**AVIS RELATIF À LA PROTECTION
CONTRE LES EVENTUELS EFFETS NOCIFS ET NUISANCES
PROVOQUÉS PAR LES RAYONNEMENTS NON IONISANTS
GÉNÉRÉS PAR DES ANTENNES ÉMETTRICES STATIONNAIRES**

Commune : BEAUVECHAIN - Exploitant : TELENET GROUP

Référence exploitant : BW4630A

Rapport n° 4629 / 2023

Figure 1 : Vue en plan des lieux de séjour et des points de contrôle

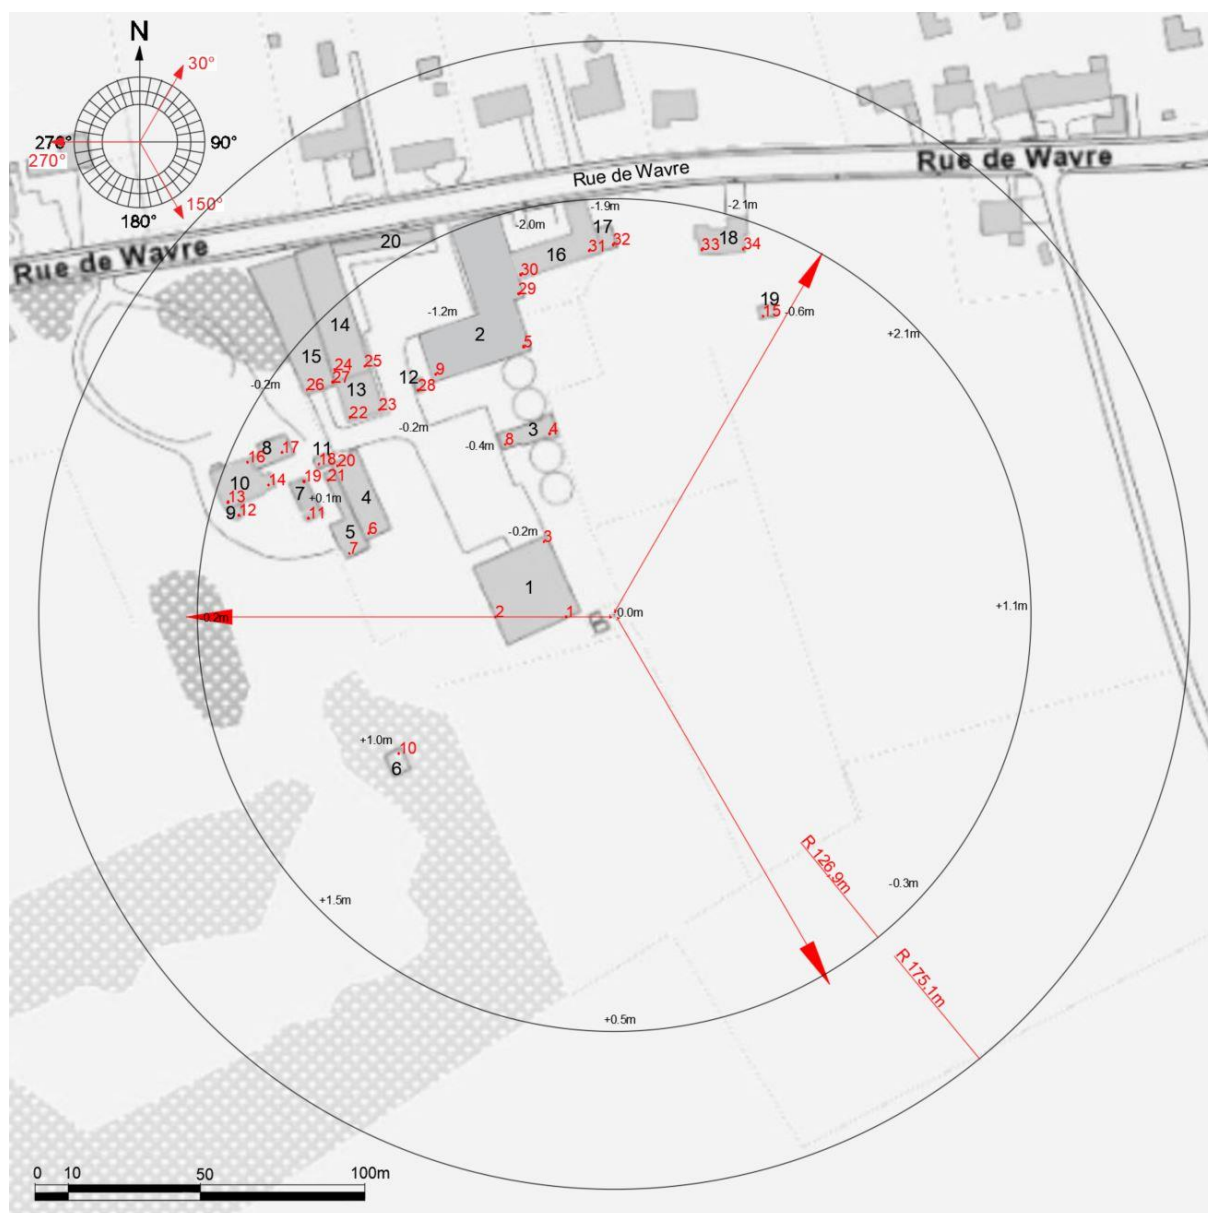
Les fréquences d'émission, la puissance rayonnée par chacune des antennes et leur gain permettent de déterminer le rayon de la zone à analyser. Tout dépassement de la limite par installation est exclu en dehors de cette zone. Le tableau 2 reprend les 35 LS² pour lesquels l'indice d'exposition est le plus élevé. Les différentes colonnes indiquent :

- le numéro du point de contrôle repris sur un des plans de la figure 1;
- le numéro du LS dans lequel se trouve le point de contrôle de la 1^{ère} colonne ;
- l'atténuation d'obstacle prise en compte pour le calcul de l'indice d'exposition dans le LS ;
- le résultat du calcul de l'indice d'exposition.

En ce qui concerne les antennes de l'installation mentionnées dans le tableau 1, la distance maximale à laquelle la limite pourrait être atteinte, à l'extérieur, est égale à 154,9 m. S'il n'y a pas de LS à une distance inférieure, les antennes respectent forcément la limite d'immission.

Dans le cas des LS situés à l'intérieur des bâtiments, une atténuation d'obstacle est prise en compte et il en résulte que la distance maximale à laquelle la limite pourrait être atteinte se réduit à 109,6 m.

Figure 2 : Vue en plan des installations d'antennes dans un rayon de 300 mètres autour de l'installation faisant l'objet de la demande d'avis

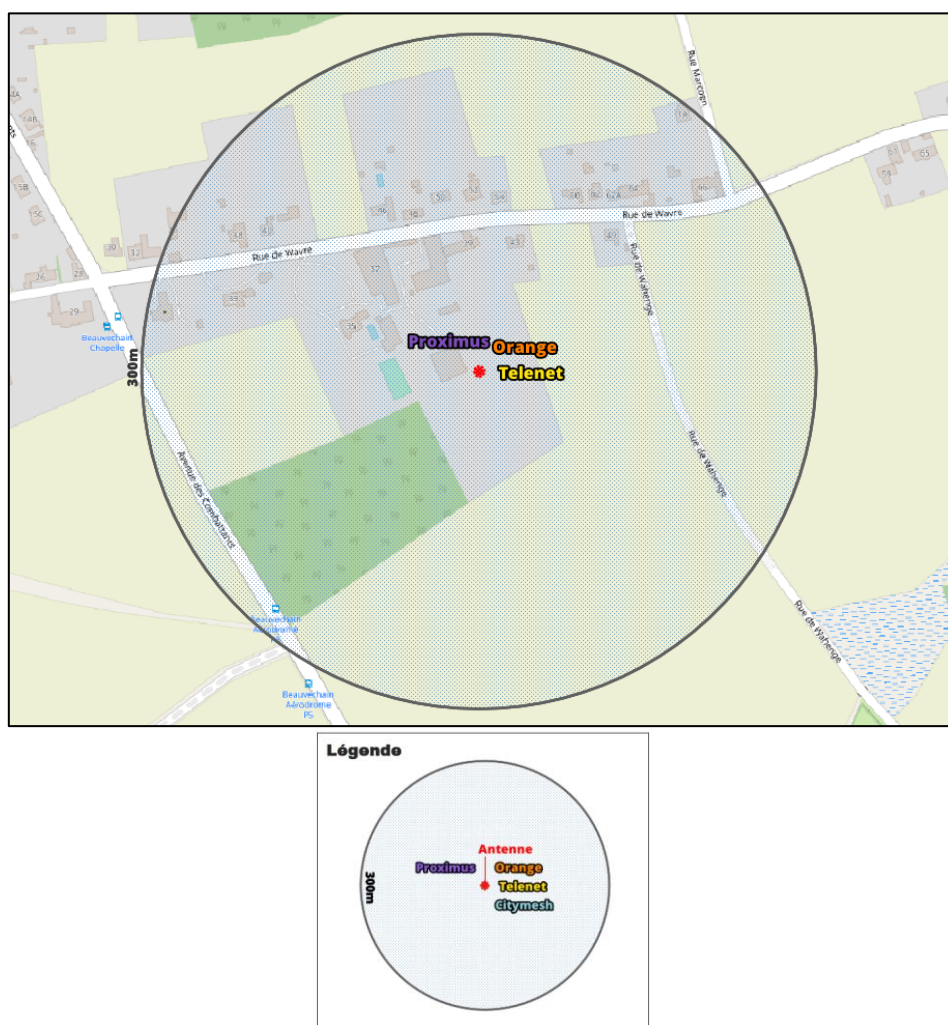
Le plan en projection verticale de la figure 2 indique la localisation des antennes actives éventuelles visées par le décret et situées dans un rayon de 300 mètres autour de l'installation référencée dans le paragraphe 2. Les données de localisation de ces antennes et les avis correspondant sont accessibles via le cadastre en ligne des antennes émettrices stationnaires⁶.

Compte tenu du nombre d'installations localisées dans la figure 2, il apparaît que l'intensité du rayonnement électromagnétique généré, dans les lieux de séjour situés à proximité de l'installation référencée dans le paragraphe 2, par l'ensemble des antennes émettrices stationnaires de l'ensemble des exploitants du même site d'antennes émettrices stationnaires respecte la limite fixée à l'article 4, § 2 du décret.
